Commutation de l'alimentation des ESC des turbines.

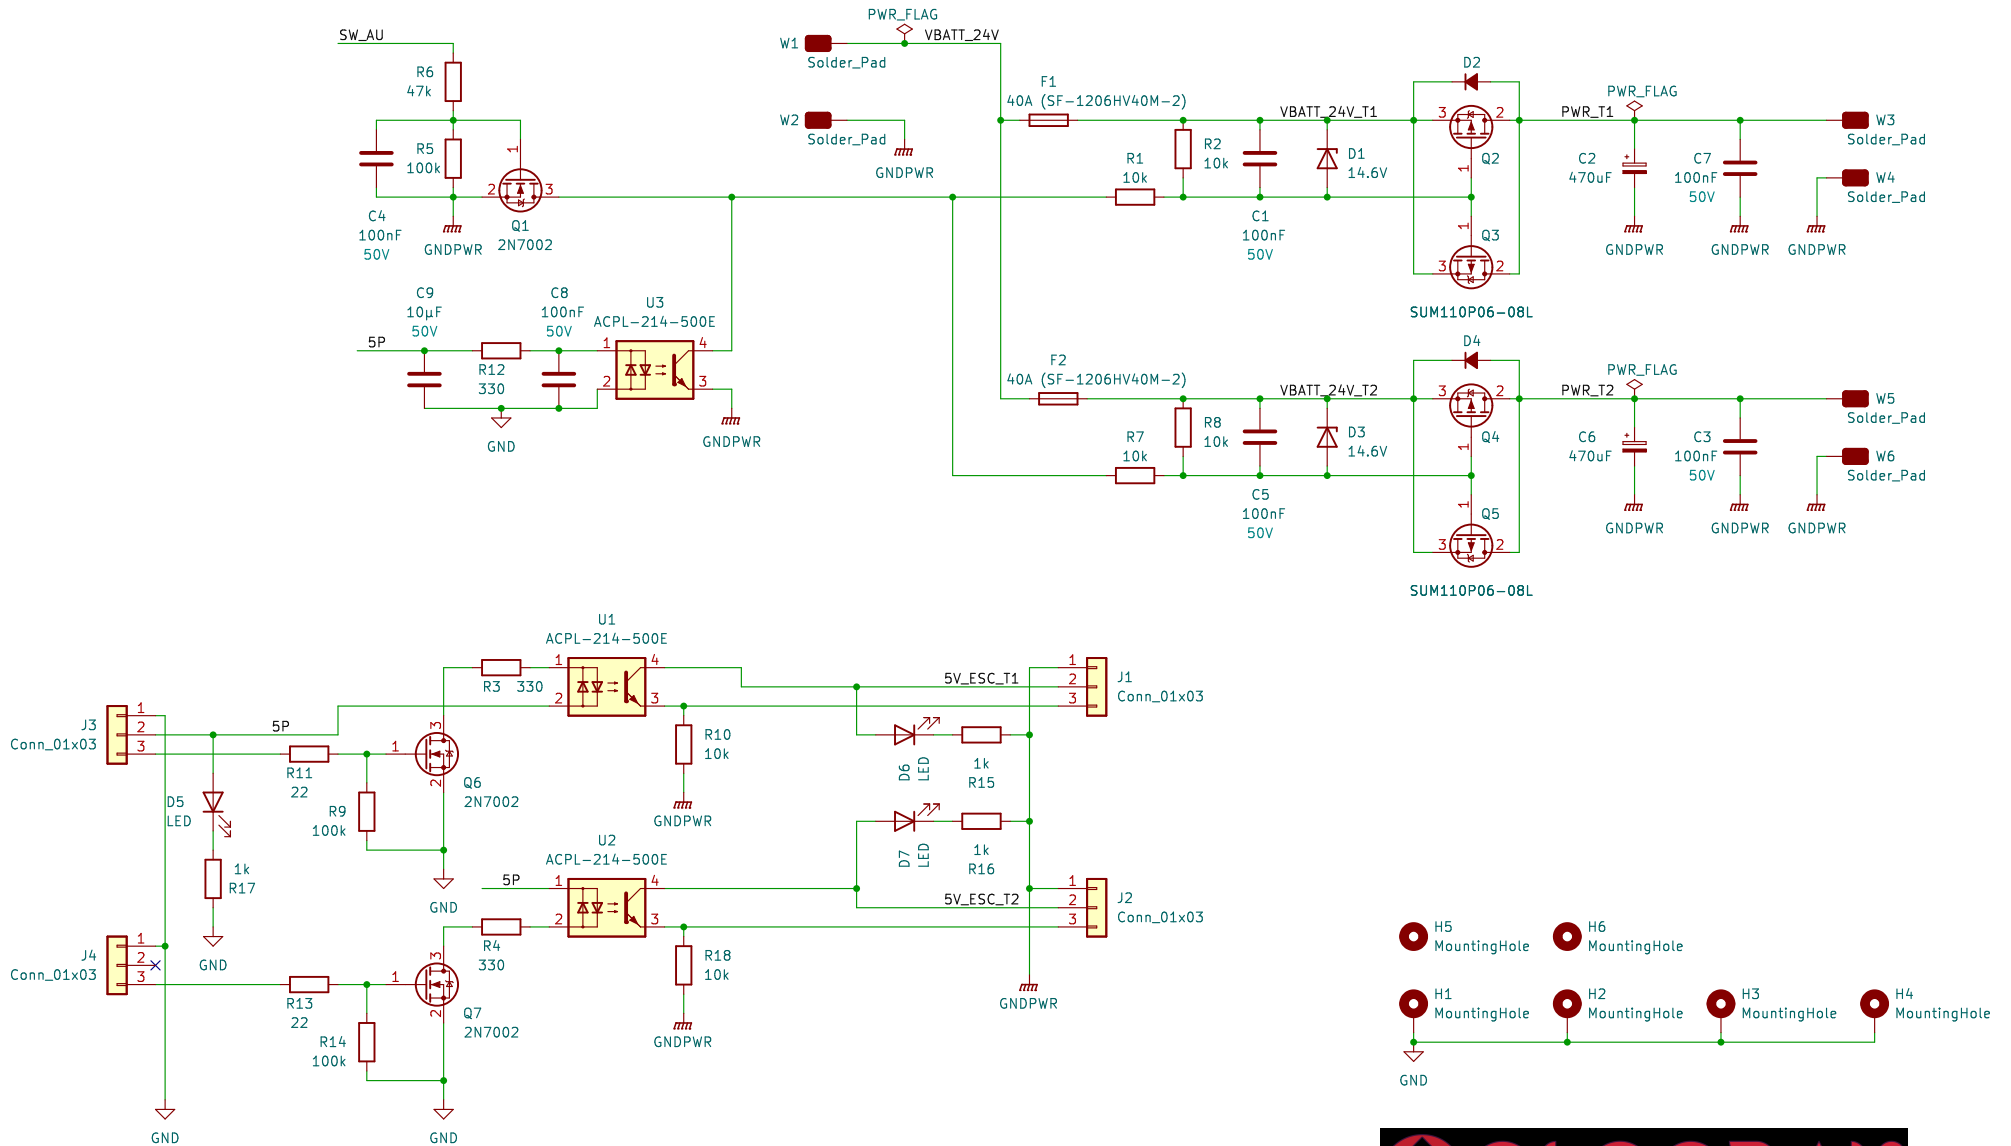
X 2 PWM (2 connecteurs de servo) ressortent optocouplée sur 2 connecteur servo vers des ESC
 X sur les sorties 5V des ESC, mettre des led témoin 0603 (lib Evolutek)
 X mettre une led témoin sur le 5V "5P"
 X chacune des 2 turbine est commuté par une ligne indépendante constituée de 2 Mosfet P en parallèle
 ? représenter la délimitation puissance/logique au niveau des opto
 X le 5P contrôle la commutation de la puissance au travers d'un opto
 - les entree/sortie de puissance sont des pads à souder (assez grand pour du 8AWG en entré et du 12AWG
